COMUNE DI CAMPITELLO DI FASSA
PROVINCIA AUTONOMA DI TRENTO

**PIANO REGOLATORE GENERALE
VARIANTE 1-2019**

**RELAZIONE DI CONTRODEDUZIONE
E RECEPIMENTO PRESCRIZIONI**

*in adeguamento ai pareri espressi con:
Verbale di Conferenza Pianificazione n.24/19 di data 13 marzo 2019
e
Parere del Servizio Urbanistica di data 17/01/2020*

Siti non inquinati

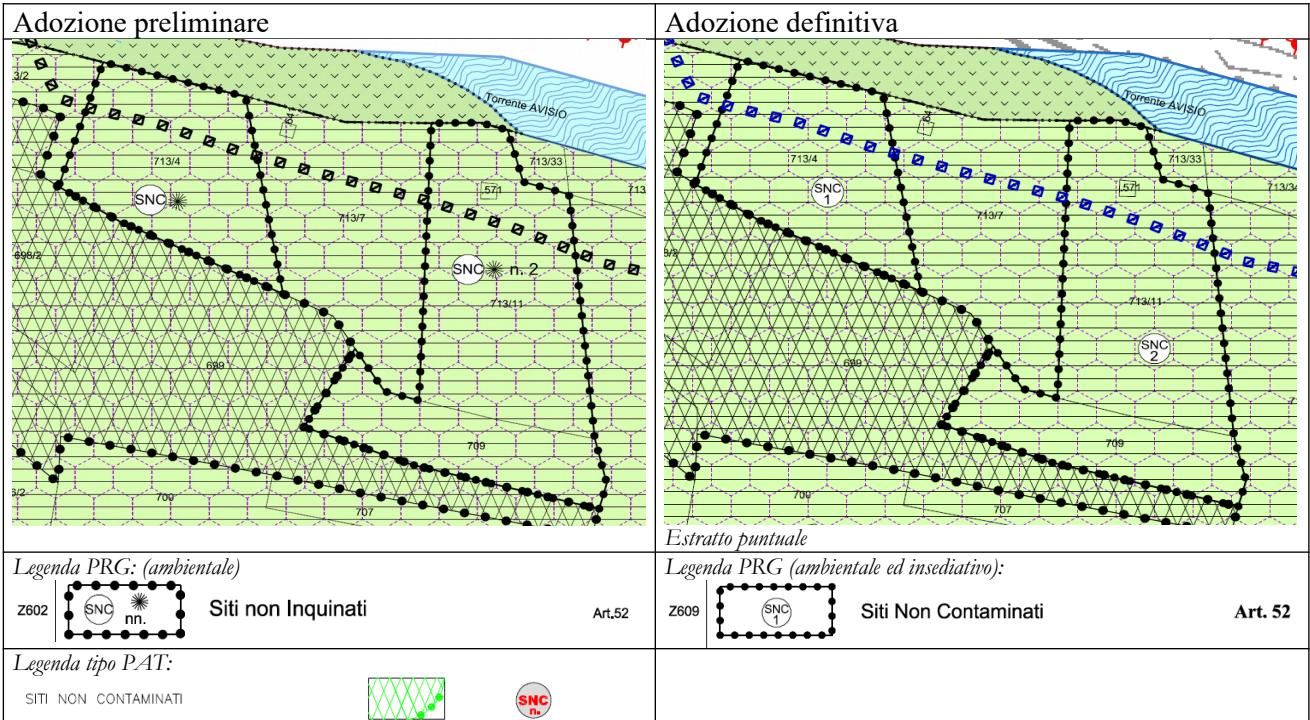
La sovrapposizione del simbolo previsto dalla legenda tipo PAT per i siti non contaminati con le aree agricole di pregio non permette la sua lettura trattandosi di un retino di colore verde che si sovrappone alla zona verde delle aree agricole. La modifica del tipo di retino risulta quindi necessaria.

In adozione definitiva si provvede comunque all'allineamento del cartiglio e alla modifica dello shape da Z602 a Z609.

La cartografia viene ulteriormente aggiornata come riportato nella seconda parte della presente Relazione recepimento prescrizioni inserendo il colore verde per le zone SNC.

Variante v10 - Distributore carburanti

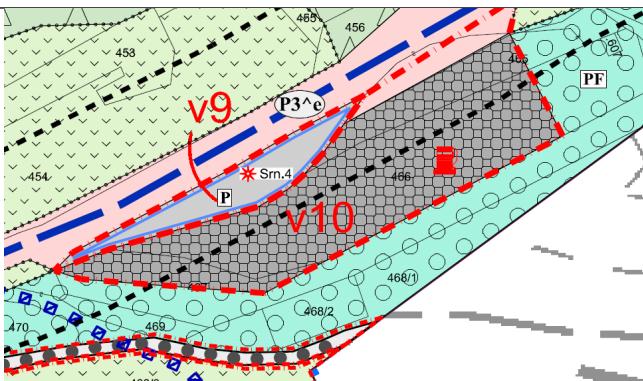
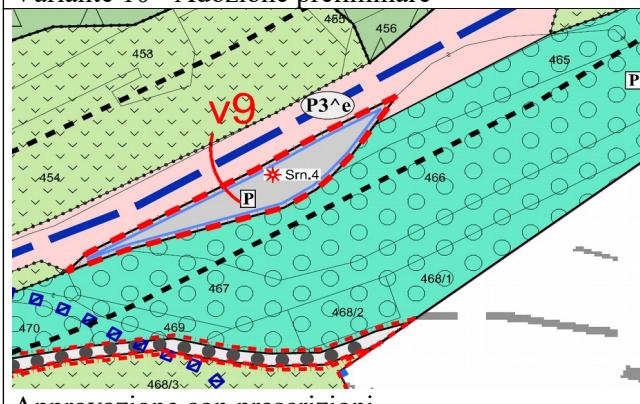
predisposizione. Si segnala che, sebbene nel documento "Valutazione osservazioni" l'Amministrazione dichiari di non accogliere l'osservazione n. 11, relativa alla richiesta di stralcio della variante n. 10, tale variante è stata effettivamente stralciata a seguito delle criticità riscontrate dai servizi provinciali di competenza e riportate nel parere n. 24/2019. Relativamente

Si provvede quindi a stralciare la variante dalla cartografia e dell'elenco varianti. viene inoltre rivisto il documento di valutazione della osservazioni dove al punto 11 viene riportato l'esito conseguente alle prescrizioni dettate dai Servizi provinciali.

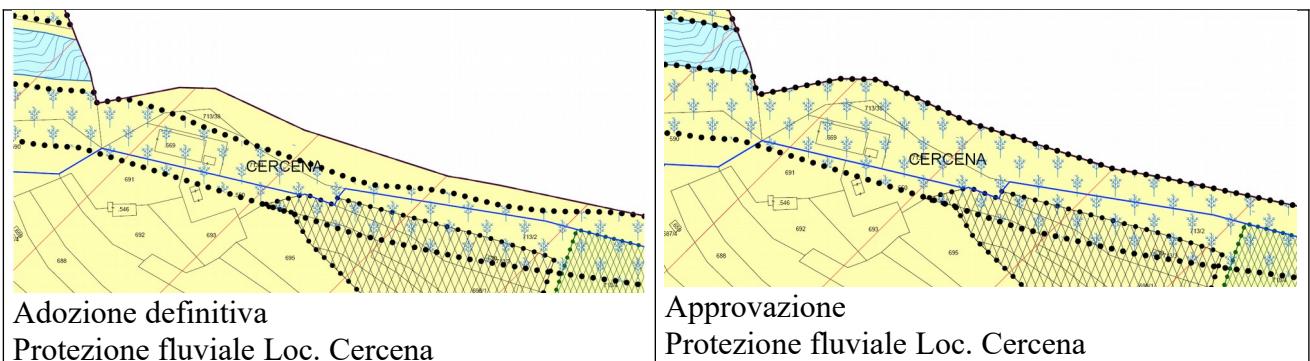
- Beni ambientali: si segnala che l'individuazione del bene ambientale corrispondente all'abitato di Plan è stata approvata con determinazione del dirigente del Servizio Urbanistica e tutela del paesaggio n. 249 di data 14 settembre 2000, a cui si chiede di fare riferimento per darne rappresentazione corretta in cartografia.

Il PRG riporta la perimetrazione già contenuta nel PRG in vigore e la perimetrazione viene fatta coincidere con il perimetro dell'insediamento storico di Plan. Non sono disponibili ulteriori planimetrie.

Non è stato possibile effettuare un confronto con la cartografia citata relativa alla determinazione dirigente 249 12/09/2000.

L'eventuale ulteriore rettifica potrà essere inserita nella successiva variante già avviata dal comune di Campitello (Variante 2-2019) adottata preliminarmente dal Commissario ad Acta per la quale si attende la convocazione della conferenza Servizi.

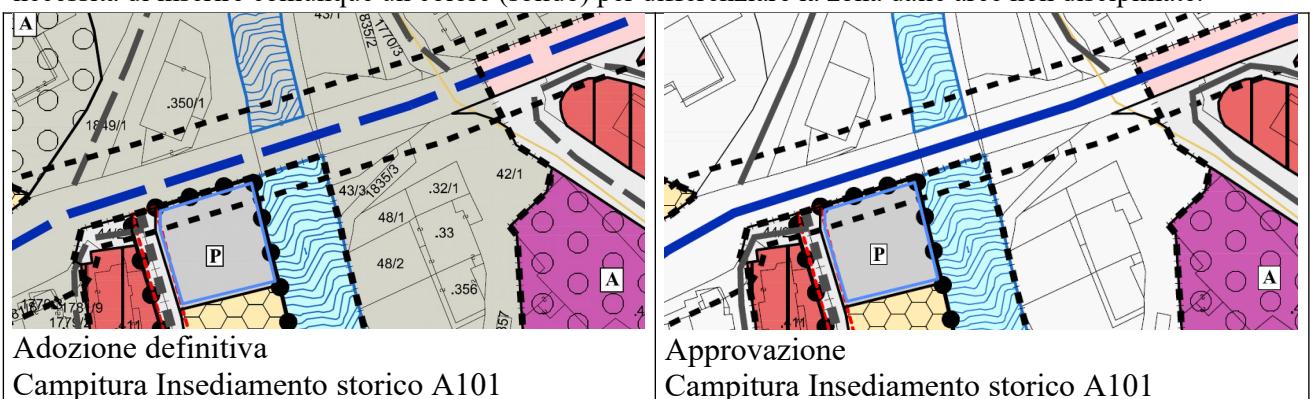
- Insediamenti storici: in via generale, si ribadisce l'incongruenza del colore di campitura del perimetro dei centri storici (shp A101) da quanto stabilito dalla Legenda standard.

Si provvede ad sfumare il colore di fondo relativo all'area interna del centro storico, confermando la necessità di inserire comunque un colore (solido) per differenziare la zona dalle aree non disciplinate.

Estratto tavola PA.1 sc. 1:1.000 - Variante per Approvazione

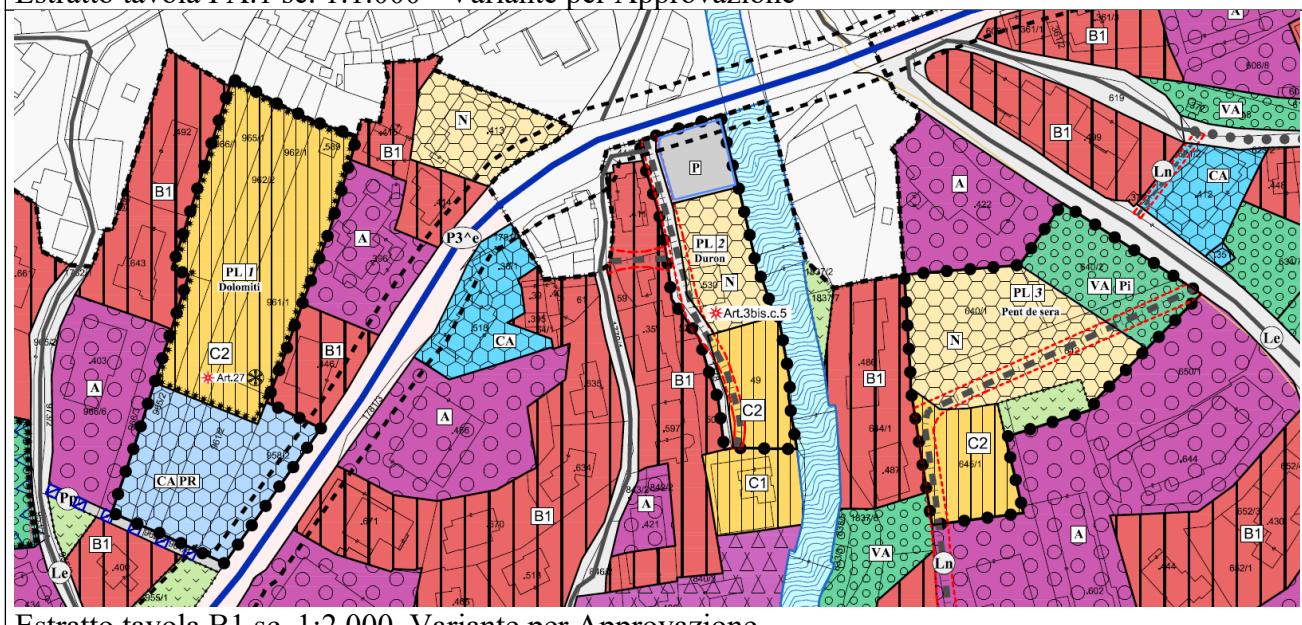
PL3 Pent de sera: I volumi previsti dal PRG in vigore sono stati trasformati in Sun mantenendo i rapporti del PRG in vigore. L'area destinata al parcheggio pubblico è stata mantenuta inalterata. Nella cartografia si è provveduto ad inserire una zona a verde di rispetto.

Si provvede a modificare la destinazione relativa al Piano di Recupero dell'area interna al centro storico di Campitello da RU1 "Stréda dei orc" a semplice scheda norma progettuale con specifico riferimento normativo art. 38.4.1.

Campitura edifici Val Duron

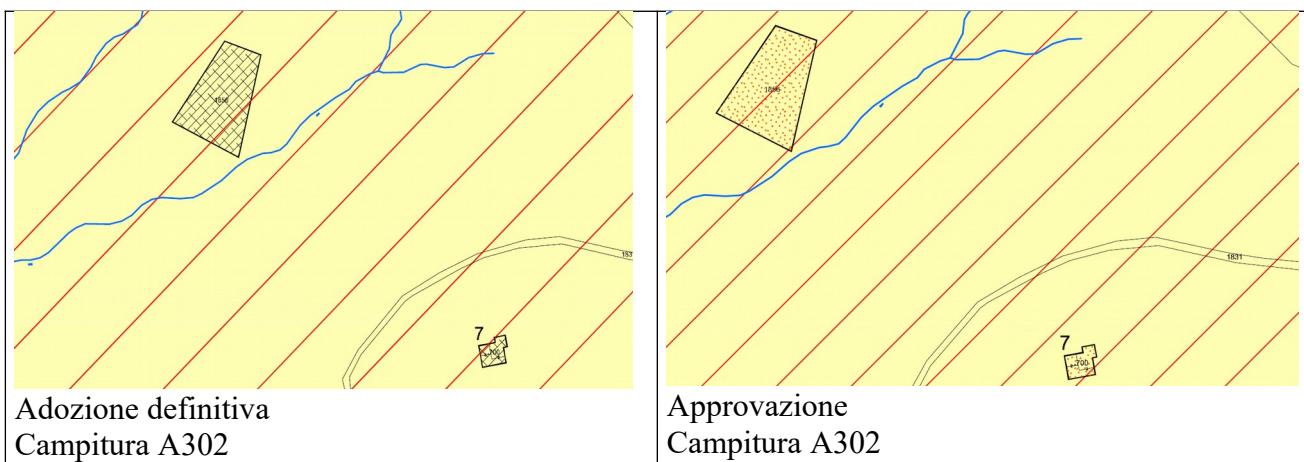
- Campitura Edifici della Val Duron e simbolo corrispondente ai Manufatti storici isolati: si ribadisce la necessità di adeguare la rappresentazione alla Legenda Standard

Si provvede a modificare il cartiglio che è riferito non a manufatti storici isolati ma a manufatti in ambito agricolo A302.
